**Avis délibéré de la mission régionale d'autorité
environnementale sur le projet de parc photovoltaïque,
porté par la société EE Agrisolaire 04, sur la commune de
Saint-Gérard-de-Vaux (03)**

Avis n° 2023-ARA-AP-1654

Avis délibéré le 11 mars 2024

Figure 3 : carte des habitats sur le site d'implantation du projet (source : étude d'impact)

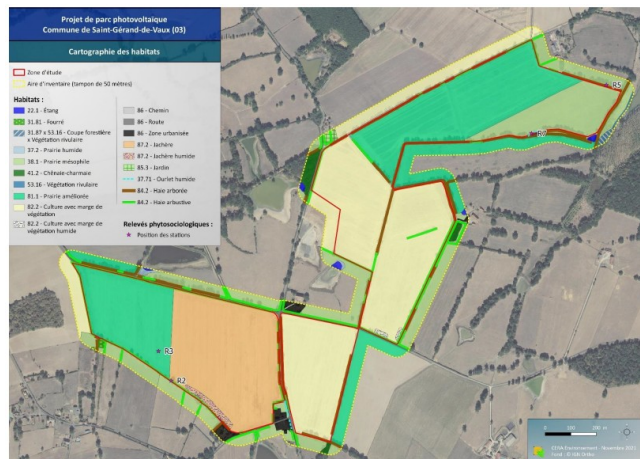
En matière d'enjeu, pour ce qui est des **habitats**, le site d'accueil du projet est principalement caractérisée par des cultures, prairies pâturées et améliorées, haies arbustives et arborées. Le niveau d'enjeu est globalement assez fort au niveau des haies bocagères. Aucun habitat d'intérêt communautaire n'a été identifié. Plusieurs milieux aquatiques ou caractéristiques de zones humides ont été identifiés⁹ au sein de la ZIP¹⁰ sur critère botanique. Les relevés pédologiques n'ont

pas révélé la présence d'autres zones humides. Les enjeux sont qualifiés de modérés à assez forts pour la majorité des milieux humides. Les autres types d'habitat présenteraient un enjeu nul à faible.
